SERVICE BULLETIN

VERWENDUNG EINES LÄRMREDUZIERTEN AUSPUFFTOPFES FÜR ROTAX® MOTOR TYPE 914 F (SERIE) SB-914-006 R1

Bild.1

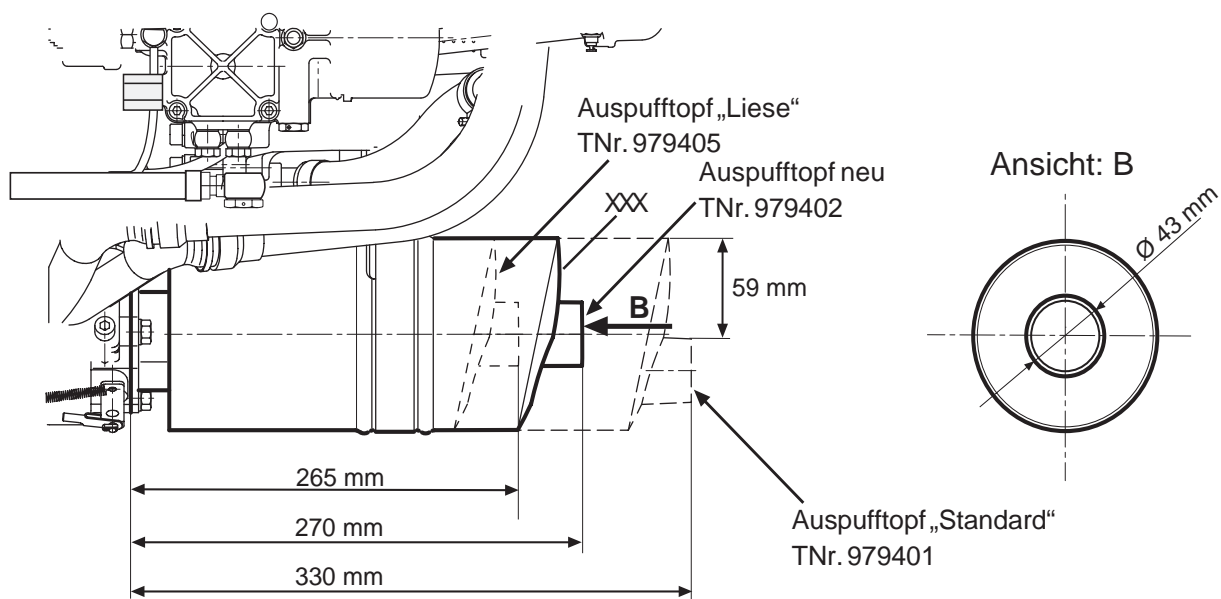
Abweichung von der bisherigen Serienausführung Auspufftopf kpl. TNr. 979401.

- Gewicht: Gewichtsreduktion ca. 300g
- Einbaumaße Auspufftopf: keine Abweichung, ausgenommen der Länge des Auspufftopfes zwischen Flansch und Endrohr. Die Länge verringert sich von 330 mm (Auspufftopf „Standard“ TNr.979401) auf 270 mm (TNr. 979402), siehe Bild 1. Es muß auf die veränderte Position des Endrohres geachtet werden.

Abweichung von der bisherigen Serienausführung Auspufftopf kpl. TNr. 979405.

- Gewicht: Gewichtsreduktion ca.30g
- Einbaumaße Auspufftopf: keine Abweichung, ausgenommen der Länge des Auspufftopfes zwischen Flansch und Endrohr. Die Länge vergrößert sich von 265 mm (Auspufftopf „Liese“ TNr. 979405) auf 270 mm (TNr. 979402), siehe Bild 1. Es muß auf die veränderte Position des Endrohres geachtet werden.

◆ HINWEIS: Der Auspufftopf TNr. 979402 ist mit einer S/N versehen.
